CERTIFICADO DE VIABILIDADE DE VIZINHANÇA

1/2022

Empreendimento: Túnel Rodoviário e Boulevard na Avenida Central de Taguatinga

DADOS GERAIS			
Processo nº	SEI/GDF nº 0390-000596/2016	Tipo de EIV	Intervenção viária.
Empreendimento	Túnel Rodoviário e Boulevard na Avenida Central de Taguatinga - DF	Área total de intervenção	75.000 m ²
Previsão legal	Art. 4º, IV da Lei 6744/2020 - "aprovação de grandes intervenções viárias objeto de licenciamento ambiental".	Enquadramento em EIV	Atestado de Viabilidade EIV nº 2/2020 (42191681).
Localização	Avenida Central de Taguatinga, Taguatinga, DF.	Interessado	Secretaria de Obras e Infraestrutura do Distrito Federal - SODF.
Descrição	Projeto executivo do Túnel Rodoviário e Boulevard da Avenida Central de Taguatinga.

Figura 5: Ajuste de projeto para criação de passeio compartilhado que permitirá a interligação de ciclovias previstas na Comercial Sul e Av. Boulevard.
 Fonte: EIV, Vol. 2, Parte 2/2, pág. 171. (86856777)

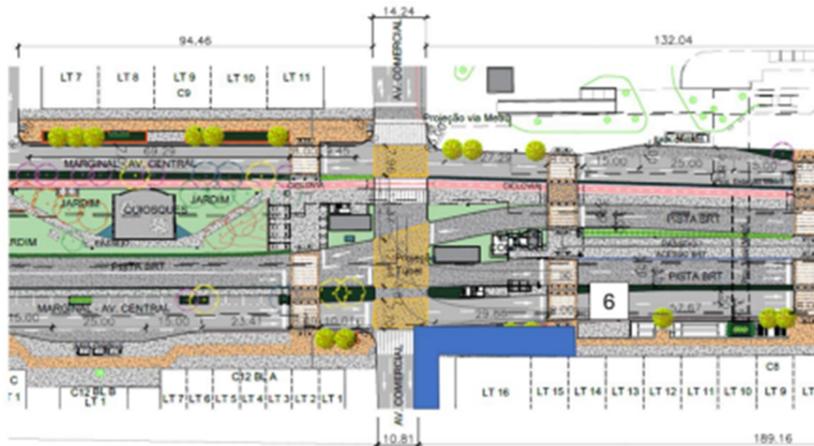
6	<p>Plano de circulação incluindo os vários modais para a AID: as intervenções que envolvem projeto, seguindo o devido rito processual, <u>devem ser precedidas de diretrizes dos órgãos afetos.</u></p> <p>6.1 . Integração da ciclovia projetada. Elaboração e execução de projeto para integração da ciclovia indicada no Boulevard com o sistema cicloviário já existente e com as propostas nos projetos de requalificação das Avenidas SAMDU, Comercial e Hélio Prates. (ver Figuras 4, 5 e 6) O projeto de requalificação do Binário Av. SAMDU Norte x Av. Comercial Norte apresentado no MDE 146/2017 propõe uma ciclovia margeando os Quarteirões Leste da Av. Comercial. Na chegada à Av. Central, essa ciclovia poderá ser integrada à proposta de requalificação da Praça do Relógio (medida mitigadora 5.1), permitindo a passagem do fluxo cicloviário até o canteiro central da Av. Boulevard. Destaca-se que, como o MDE 146/2017 não detalha como será essa chegada ao Setor Central, deve ser compatibilizado esse projeto como medida mitigadora.</p> <p>6.2 Elaboração de novo estudo de tráfego para a Av. Central, no Boulevard, para ajustes operacionais no período após a implantação. Como o projeto do BRT Oeste ainda estará em implantação, deve ser elaborado um estudo de avaliação de desempenho do trânsito, 2 anos após a implantação do empreendimento da Av. Boulevard, de forma a proceder os ajustes operacionais necessários nas programações semaforicas inicialmente estabelecidas com o funcionamento do BRT e dos demais modais de transporte previstos. Verificar a necessidade de possíveis ajustes de circulação ou de geometria viária que colaborem com a segurança e fluidez do trânsito, observando por exemplo, a necessidade de implantação de retorno no extremo oeste, após o Boulevard da Av. Central, próximo à Av. Samdu.</p>

Figura 7: Esquema ilustrativo com indicação das medidas 4 e 5.

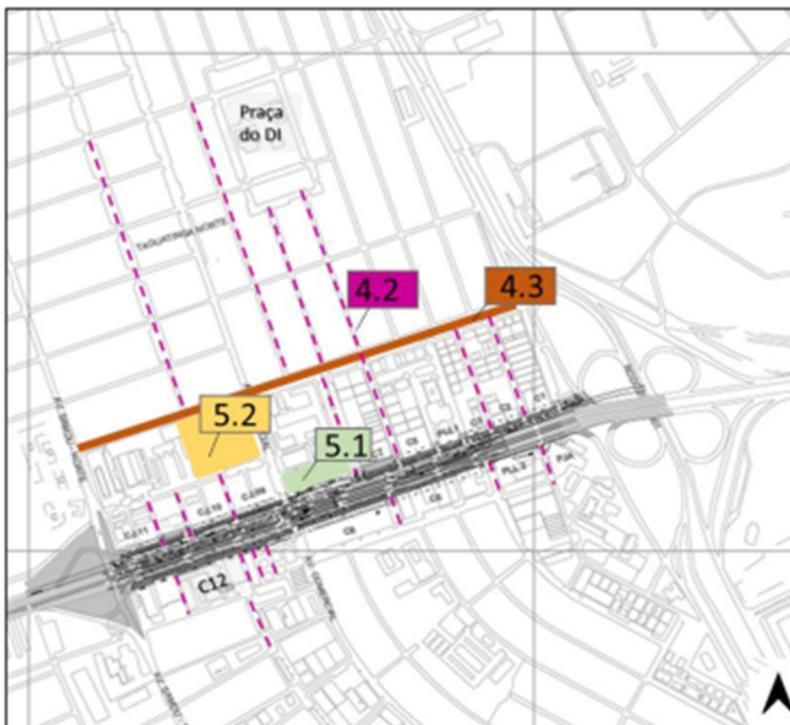
4	<p>Requalificação urbanística na AID: as intervenções que envolvem projeto, seguindo o devido rito processual, <u>devem ser precedidas de diretrizes dos órgãos afetos.</u> A área de intervenção objeto das medidas 4.2 e 4.3 estão identificadas na Figura 7.</p> <p>4.2. Requalificação das rotas de acesso à área de intervenção. Recomenda-se a expansão do padrão de arborização do Boulevard para as calçadas adjacentes que dão acesso à área de intervenção, no intuito de proporcionar trajetos sombreados e melhor integrados à proposta projetual, e, por consequência, mais agradáveis para os usuários.</p> <p>4.4 Requalificação urbana para adequação de estacionamentos implantados A área de intervenção da medidas está identificada na Figura 3.</p>
5	<p>As intervenções que envolvem projeto, seguindo o devido rito processual, <u>devem ser precedidas de diretrizes dos órgãos afetos.</u> A área de intervenção objeto das medidas 5.1 e 5.2 estão identificadas na Figura 7.</p>
